AUTORIDAD NACIONAL DE LICENCIAS AMBIENTALES

COMUNICACIÓN
ACTO ADMINISTRATIVO

Referencia: Expediente: LAM5678
Asunto: Comunicación Resolución No. 00391 del 20/03/2018

Figura 2.5 Áreas de Influencia Indirecta y Directa Físico-biótica del proyecto

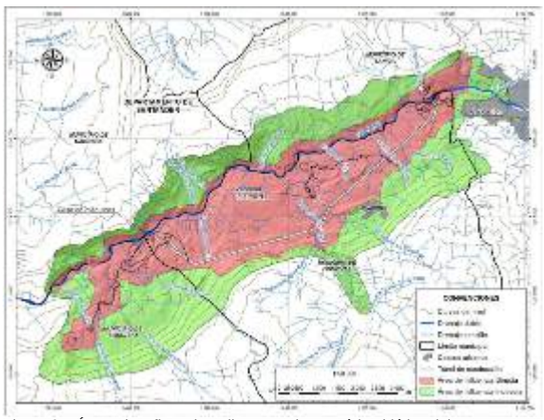
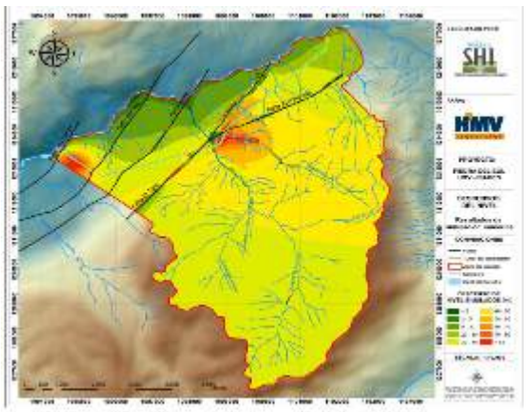
Además, una comparación entre la Figura 2.5 Áreas de Influencia Indirecta y Directa Físico-biótica del proyecto, presentado por la empresa en el capítulo 2, página 8 y la Figura 3.54 Zona de posible afectación del túnel de conducción. Escenario A (capitulo 3, página 139), muestra una incoherencia entre lo planteado como áreas de afectación en lo que respecta al recurso hídrico subterráneo. Se evidencia un análisis aislado y parcializado, excluyendo al casco urbano de Pinchote y la cuenca hidrológica de la quebrada La Pinchota del Área de Influencia Directa - AID, siendo estas, las áreas de mayor afectación por abatimiento de los niveles simulados.

Por lo anterior esta Autoridad considera que la metodología utilizada para llevar a cabo los modelos hidrogeológicos es adecuada. Sin embargo, existieron inconsistencias en la delimitación y justificación del área de influencia física del proyecto. En consecuencia, esta autoridad ratifica lo expuesto en la Resolución objeto de alzada.

Figura 1 Localización de Áreas de importancia para la Conservación de aves en al área de influencia del Proyecto Hidroeléctrico
Fuente: SIG ANLA.01/02/2018,

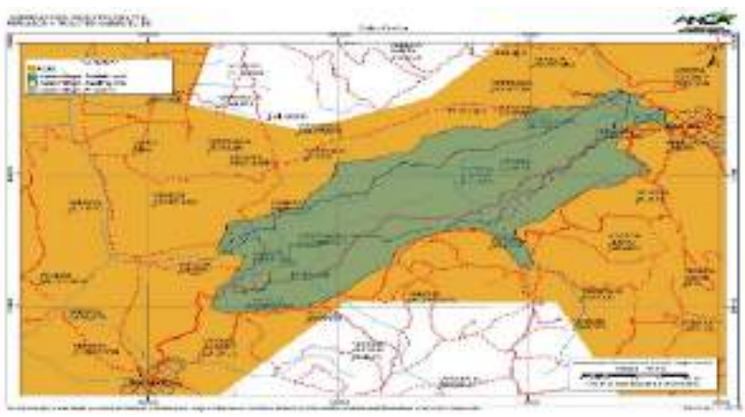
Aunado a lo anterior, la ausencia de información en la caracterización biótica relacionada en las Áreas de Importancia para la Conservación de Aves – AICA, teniendo en cuenta que toda el área de influencia del proyecto se encuentra sobrepuesta al AICA CO074 (Bosques Secos del Valle del Río Chicamocha), establecida desde el 2008 y cuyo principal objetivo es determinar el estatus, la distribución y los requerimientos ecológicos de dos especies de aves endémicas del cañón del Chicamocha y críticamente amenazadas: el Cucarachero de Nicéforo (Thryothorus nicefori) y el Colibrí Ventricastaño (Amazilia castaneiventris)4, información de carácter relevante para el análisis de la caracterización y contenido del Estudio de Impacto Ambiental-EIA. También para dicha área se establecen endemismos a nivel de especie y subespecie, como el de Ortalis columbiana, Myiarchus apicalis, Momotus

Figura 2.5 Áreas de Influencia Indirecta y Directa Físico-biótica del proyecto.

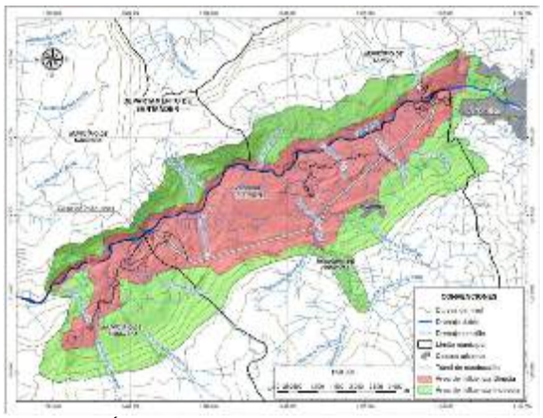
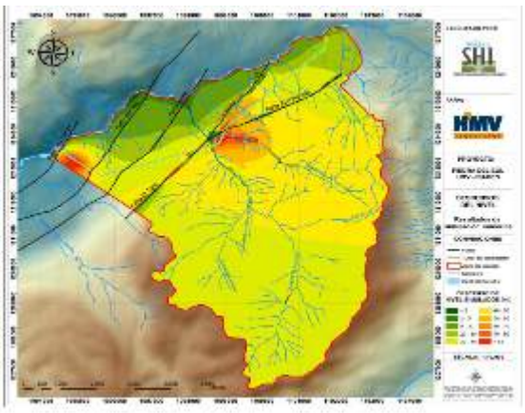
Para el componente hidrogeológico, no se estimó las extensiones en espacio, ni el tiempo de los impactos por la construcción del túnel, el tipo y la intensidad de abatimiento del recurso hídrico subterráneo, durante las distintas fases del proyecto, a partir del radio del cono de abatimiento generado por la construcción del túnel de 9,09 km.

Una comparación entre la Figura 2.5 Áreas de Influencia Indirecta y Directa Físico-biótica del proyecto, presentado por la empresa en el capítulo 2, página 8 y la Figura 3.54 *Zona de posible afectación del túnel de conducción. Escenario A* (capitulo 3, página 139), muestra una incoherencia entre lo planteado como áreas de afectación en lo que respecta al recurso hídrico subterráneo. Se evidencia un análisis aislado y parcializado, excluyendo al casco urbano de Pinchote y la cuenca hidrológica de la quebrada La Pinchota del área de influencia directa, siendo estas, las áreas de mayor afectación por abatimiento de los niveles simulados.

Figura 3.64 DHI para manantiales y quebradas y descensos simulados con el modelo numérico

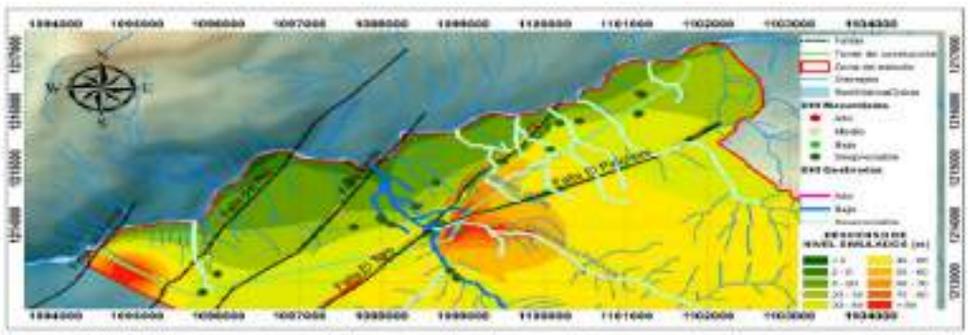
En cuanto el análisis de probabilidad de afectación de los puntos de agua subterráneos y fuentes superficiales de manera específica en el área de influencia del túnel a construir y resalta las conclusiones aportadas por la empresa de acuerdo con este análisis. En el sentido, de que se evidencia una probabilidad de afectación despreciable a los 29 manantiales identificados en la zona y baja a la quebrada La laja.

La comparación realizada en el documento (Figura 3.64; capitulo 3; página 156) y en el cual resalta la coherencia relativa entre el modelamiento numérico y el DHI, generando una alerta de monitoreo en la quebrada La Laja. Sin embargo, se evidencia ciertas incongruencias en el análisis comparativo. Por ejemplo: para la modelación matemática la mayor afectación por el abatimiento de niveles en la zona, se encuentra localizada en la confluencia de los sistemas de fallas de El Toro y El Pinchote, siendo la Quebrada La Pinchota, el drenaje con mayor afectación, mientras que el método DHI considera despreciable la afectación para este cuerpo de agua. Por otro lado, los manantiales se consideran de muy baja afectación (despreciable por utilizar el término propuesto) con la metodología DHI y en una zona con descensos entre 20 y 40 metros de abatimiento.

Figura 3.64 DHI para manantiales y quebradas y descensos simulados con el modelo numérico

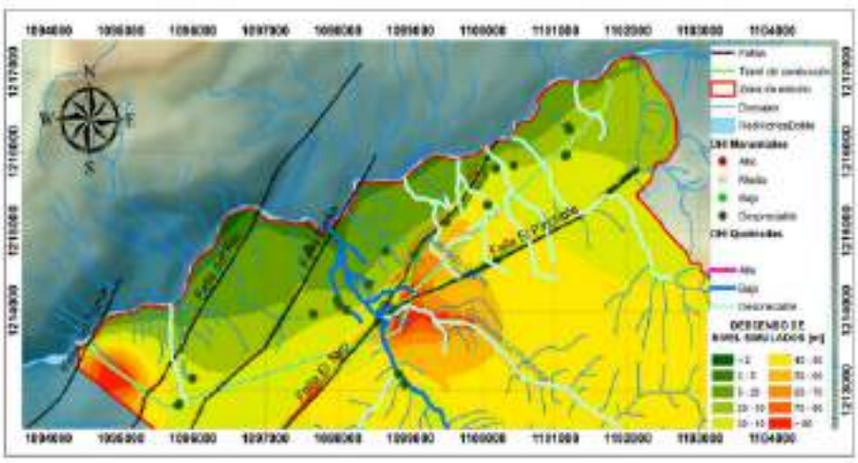
Por otro lado, los manantiales se consideran de muy baja afectación (despreciable por utilizar el término propuesto) con la metodología DHI en una zona con descensos entre 20 y 40 metros de abatimiento.

Figura 3.64 DHI para manantiales y quebradas y descensos simulados con el modelo numérico

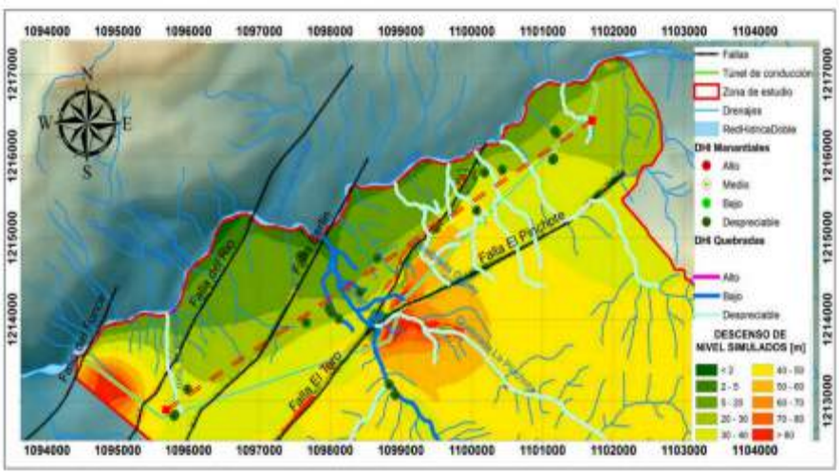
En relación con las variaciones del nivel freático la modelación numérica muestra un descenso en los niveles de 5 hasta 40 metros, sobre el corredor de descarga que conforman los manantiales inventariados y que son altamente sensibles a cualquier fluctuación por mínima que esta sea. Este impacto tendría un carácter irreversible si se tiene en cuenta la descripción presentada en el Estudio de Impacto Ambiental- EIA, por lo que su importancia estaría en crítico. Ahora bien, el análisis con el método DHI considera despreciable la afectación para los cuerpos de agua y los manantiales, por lo que la importancia de este impacto estaría como bajo a muy bajo. Razón por la cual, esta Autoridad no encuentra coherencia en los resultados presentados.

Figura 2.5 Áreas de Influencia Indirecta y Directa Físico-biótica del proyecto.

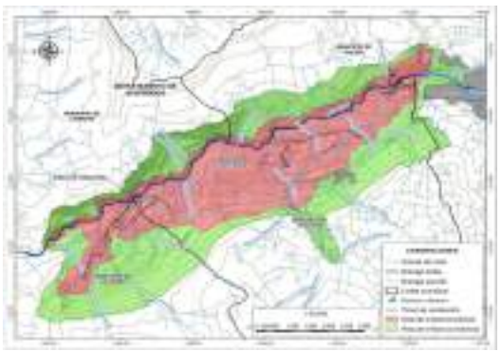
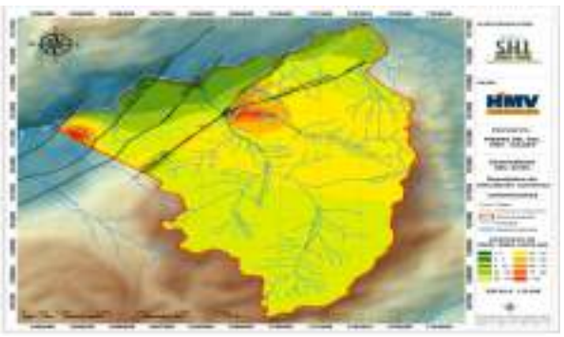
Además, una comparación entre la Figura 2.5 *Áreas de Influencia Indirecta y Directa Físico-biótica del proyecto*, presentado por la empresa en el capítulo 2, página 8 y la Figura 3.54 *Zona de posible afectación del túnel de conducción. Escenario A* (capitulo 3, página 139), muestra una incoherencia entre lo planteado como áreas de afectación en lo que respecta al recurso hídrico subterráneo. Se evidencia un análisis aislado y parcializado, excluyendo al casco urbano de Pinchote y la cuenca hidrológica de la quebrada La Pinchota del área de influencia directa, siendo estas, las áreas de mayor afectación por abatimiento de los niveles simulados.
